# Hansestadt Rostock

Vorlage-Nr: Status 2017/AN/2991-01 (SN) öffentlich

Stellungnahme

# Bebauung im Schwanenteichpark

# Anlage 1 – Auszug FNP 2009

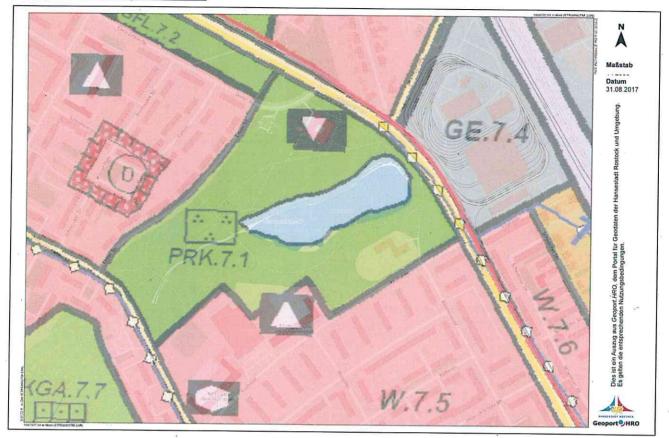
Der Flächennutzungsplan aus 2009 weist für den Bereich des Schwanenteichparks eine Parkfläche – PRK.7.1 aus (siehe Anlage 1).

Für die Errichtung einer baulichen Anlage (Ueckerkasten) am aktuell beabsichtigten Standort nördlich des Schwanenteiches liegt demzufolge derzeit kein Baurecht vor.
